TERMO DE INTERDIÇÃO nº 350508111017 - 01

RELATÓRIO TÉCNICO DE EMBARGO Nº 350508-111017-01

Objeto: Condições de segurança da barragem de rejeitos Casa de Pedra

Figura 03: Curva volume de reservatório da barragem Casa de Pedra x Curva de produção acumulada de rejeito de 23 de outubro de 2014 até março de 2016.

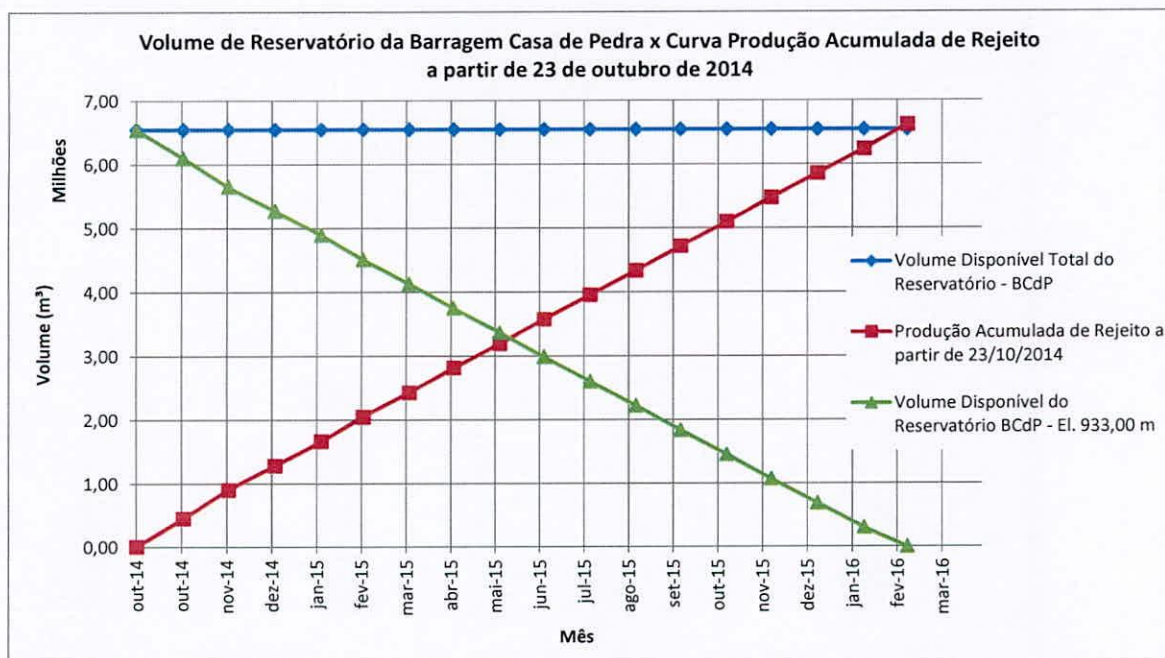
A barragem de rejeitos Casa de Pedra (BCP) tinha capacidade, segundo o Plano de Operação do Complexo de Barragens Casa de Pedra, datado de dezembro de 2014, para armazenar no período de outubro de 2014 até março de 2016 um volume de 6.550.000 m³ (fls. 24/122), quando iria atingir a El. 930,00m, conforme figura 3.

Apesar da divergência entre números e de acordo com o apurado pela Auditoria Fiscal do Trabalho em 26/09/2017, verifica-se que a BCP já atingiu seu limite de armazenamento seguro.

Figura 4: Disposição de rejeito nas barragens Casa de Pedra e B4 durante os anos de 2014 a 08/2017.

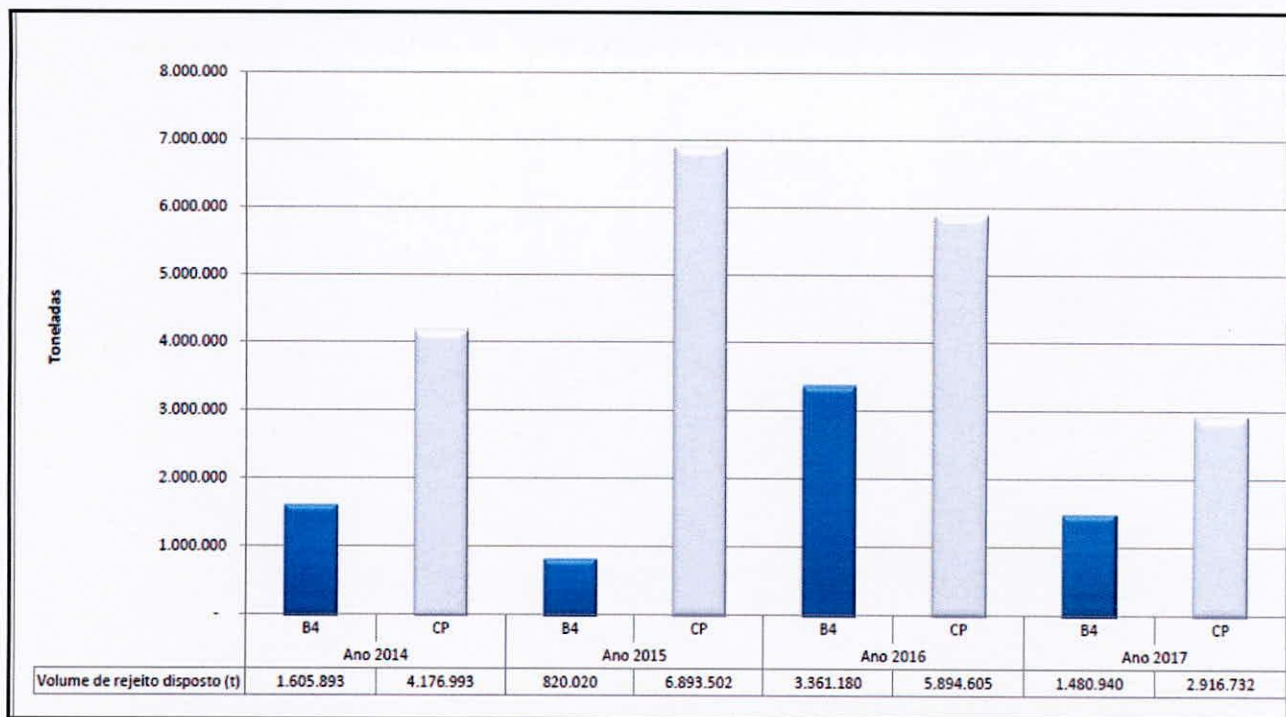
Somente no ano de 2015 foram lançados 6.893.502 T, mais 5.894.605 T em 2016, além de 2.916.732 T até agosto de 2017 nas barragens Casa de Pedra e B4, conforme planilha apresentada pela CSN, figura 4.

Figura 5: Batimetria da barragem de rejeitos Casa de Pedra de 18/09/2017.

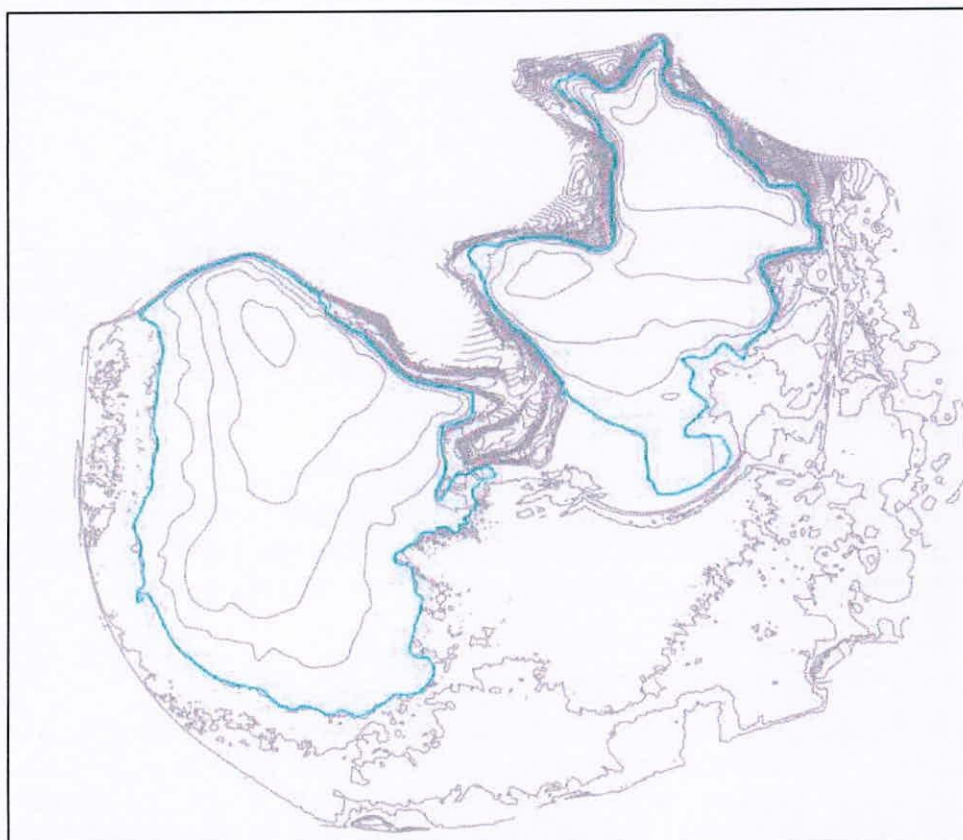
A Auditoria Fiscal do Trabalho requisitou à empresa, por meio da NAD Nº 350508-260917-01, item 15, relatório de monitoramento da largura da praia de rejeitos e da borda livre junto à crista da BCP. Contudo, em 03/10/2017, a empresa apresentou arquivos digitalizados de levantamentos batimétricos da BCP de 06/01/2017 a 18/09/2017, este último conforme figura 5.

Não foram apresentados pela CSN números que informassem com clareza quais os dados de largura de praia e da borda livre da BCP no corrente ano.

5. Controle sistemático da largura de praia e da borda livre da BCP, sendo os resultados apresentados em tabelas.

6. Revisão do manual de operação da BCP, com definição clara da largura de praia e da borda livre da BCP.

Figura 6: Levantamento altimétrico da barragem de rejeitos Casa de Pedra, El. 934,00m.

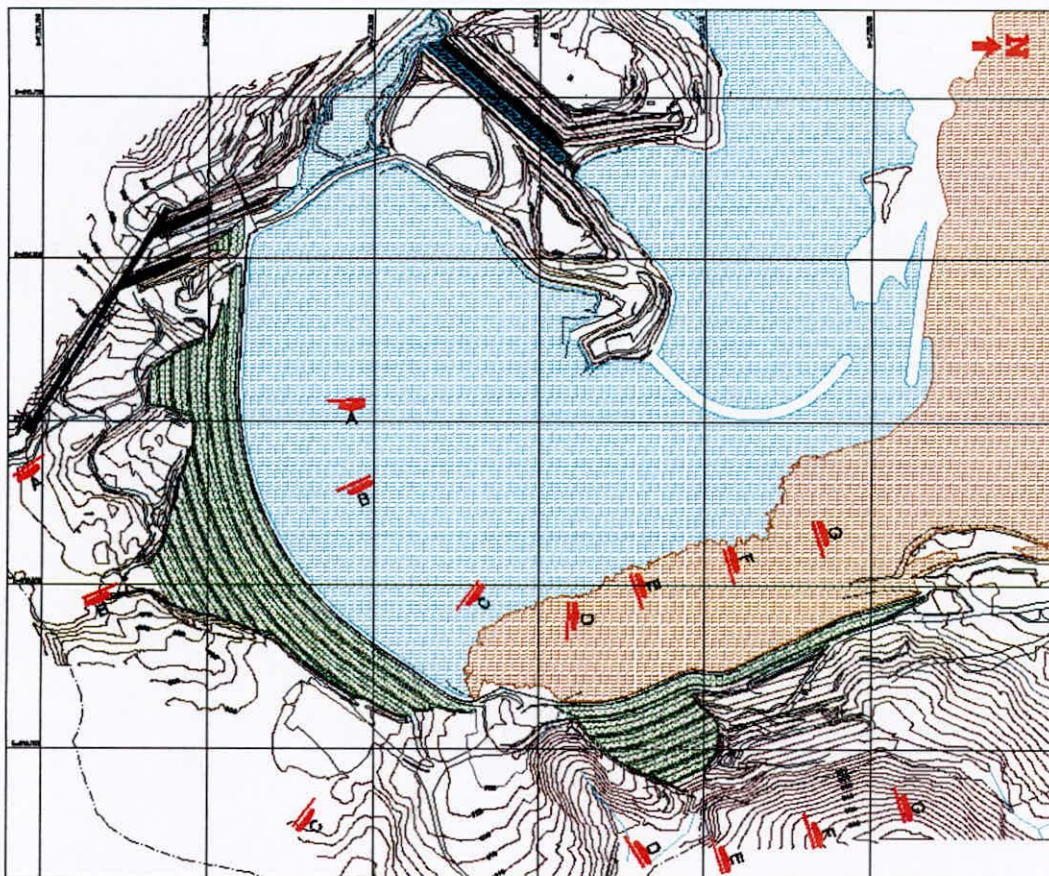
A análise de estabilidade sísmica da BCP elaborada em maio de 2016, pela empresa DAM Projetos de Engenharia, fls. 50/60, recomenda a manutenção de uma praia de rejeito mínima de 120 m na região das seções de corte D-D, F-F e G-G, junto ao dique de sela (fls. 50/60), vistas à direita na figura 6.

Esta praia de 120m recomendada em maio de 2016 foi considerada nos cálculos de estabilidade para a situação encontrada à época. Verifica-se então que não existe por parte da CSN um controle sistemático e claro quanto à largura da praia e da borda livre da BCP.

Figura 7: Localização dos INA no maciço principal que não tiveram os relatórios de monitoramento apresentados à Auditoria Fiscal do Trabalho.

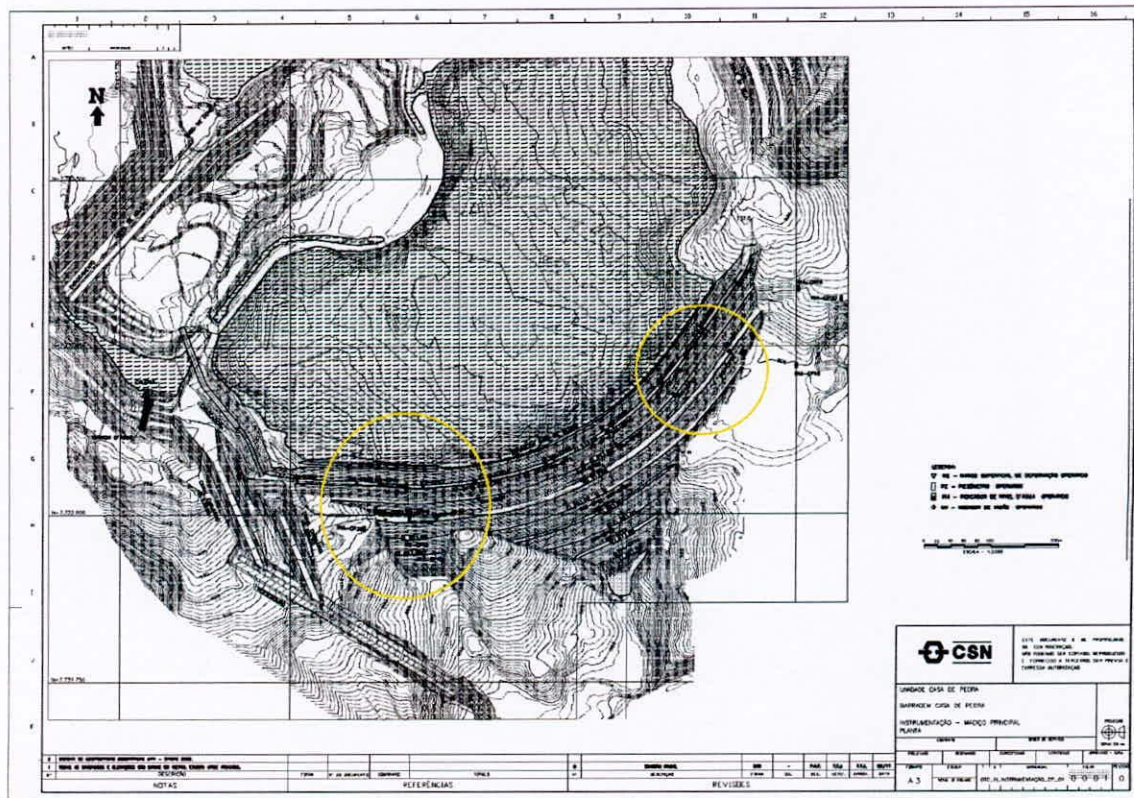
Nas figuras 7, 8, 9 e 10 é apontada a localização dos INA e dos PZ instalados no maciço principal e no dique de sela da barragem Casa de Pedra e que não tiveram os relatórios de monitoramento apresentados à Auditoria Fiscal do Trabalho.

Constata-se então que a instrumentação de auscultação não tem sido calibrada, o que compromete os resultados obtidos durante as leituras.

4. Calibração dos instrumentos de auscultação da BCP.

Figura 20: Seções utilizadas para a análise da condição de liquefação do dique de sela da BCP.

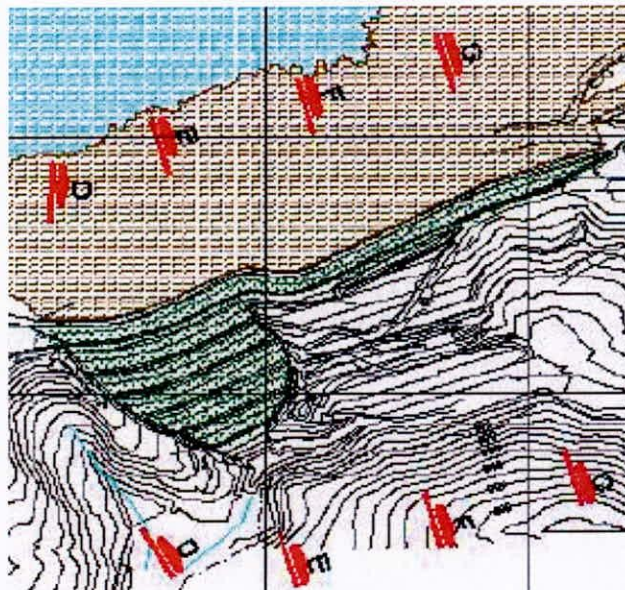
As análises de estabilidade para a condição de liquefação foram realizadas para as seções FF e GG ao longo do dique da sela, onde o maciço foi executado para montante, ficando apoiado sobre rejeito, de acordo com as figuras 20, 21 e 22.

Verifica-se, portanto, que os valores obtidos para a liquefação nas seções FF e GG a montante do dique de sela da BCP estão muito próximos ao valor adotado.

8. Elaboração de novo relatório técnico que comprove a estabilidade da BCP após o término das obras, inclusive quanto à liquefação estática e dinâmica.

Figura 21: Barragem Casa de Pedra EL.934,00 – Seção FF

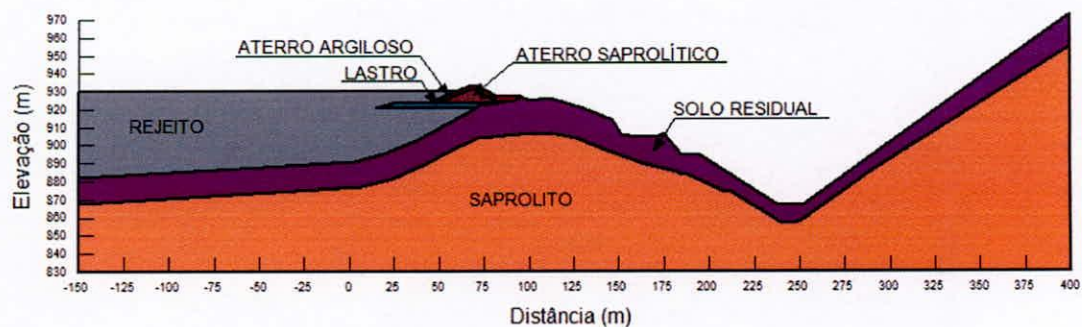
Verifica-se então que os valores obtidos de coeficiente de segurança para as seções FF e GG do dique de sela são iguais ao valor requerido adotado, que é de 1,1.

7. Revisão da carta de risco contemplando as seções do dique de sela da BCP.
